改善箇所説明図

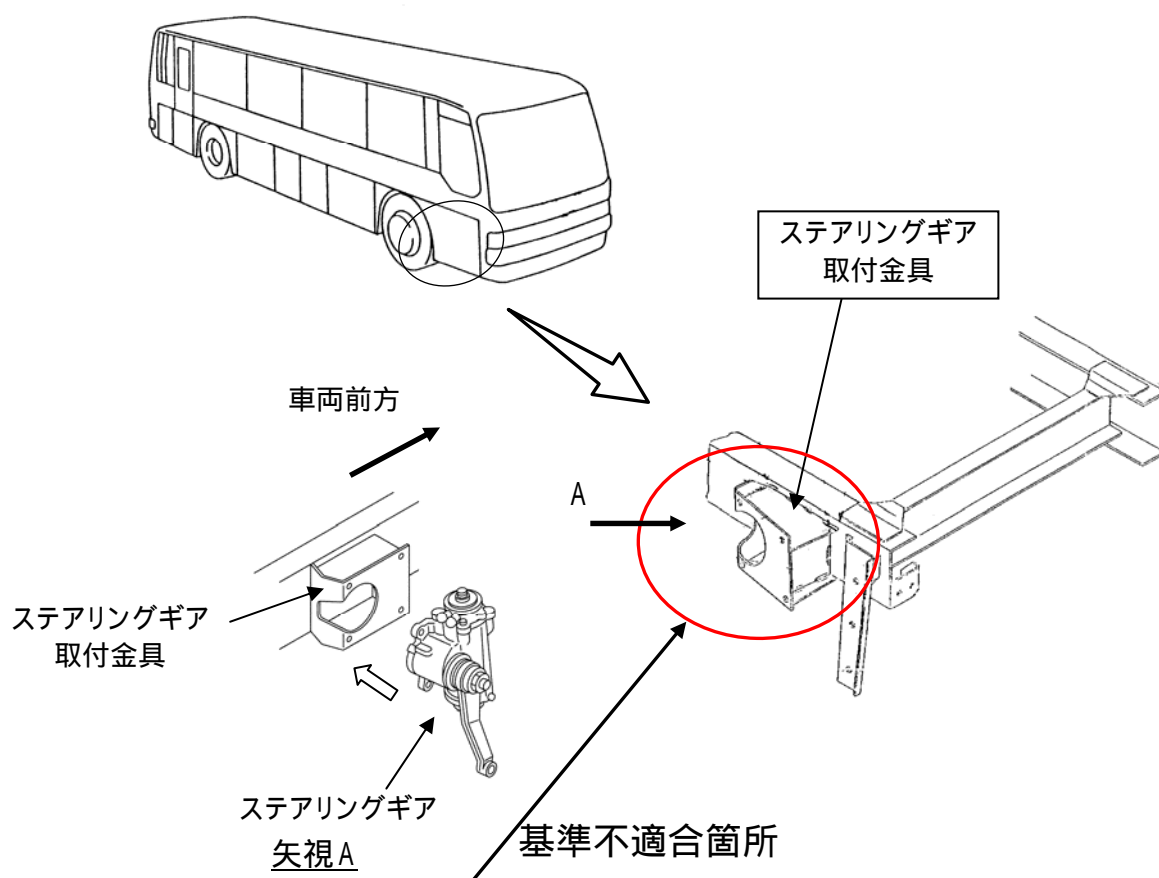
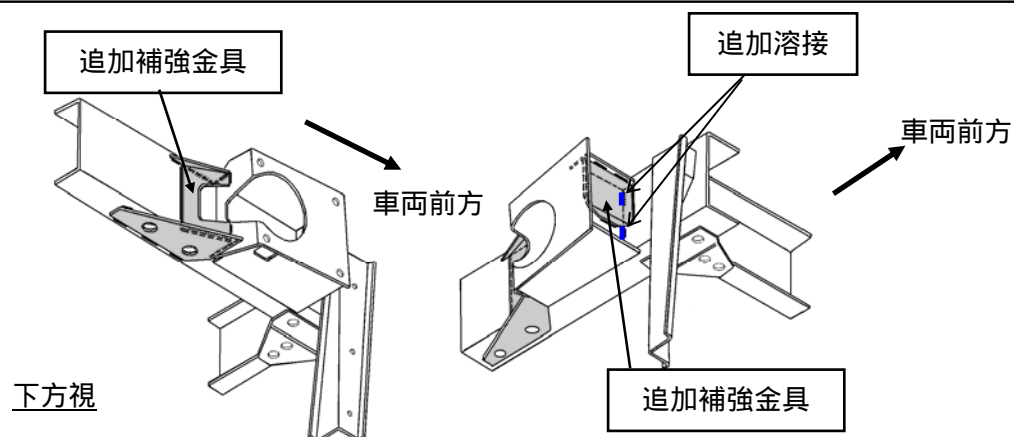
ステアリングギアボックスを車体に固定する取付金具の強度が不足しているため、据え切り操作を繰り返し行くと、当該取付金具の車体溶接部付近に亀裂が発生するものがある。そのため、そのままの状態で使用を続けると、当該金具が破損し、ステアリングギアボックスの固定がぐらつき、最悪の場合、操舵不能になるおそれがある。

全車両、当該取付金具を点検し、補強金具が未装着の車両については、取付金具に補強金具及び溶接を追加する。なお、溶接部を点検し、亀裂がある場合は溶接補修を実施する。

注：□ は追加部品及び溶接追加箇所を示す。
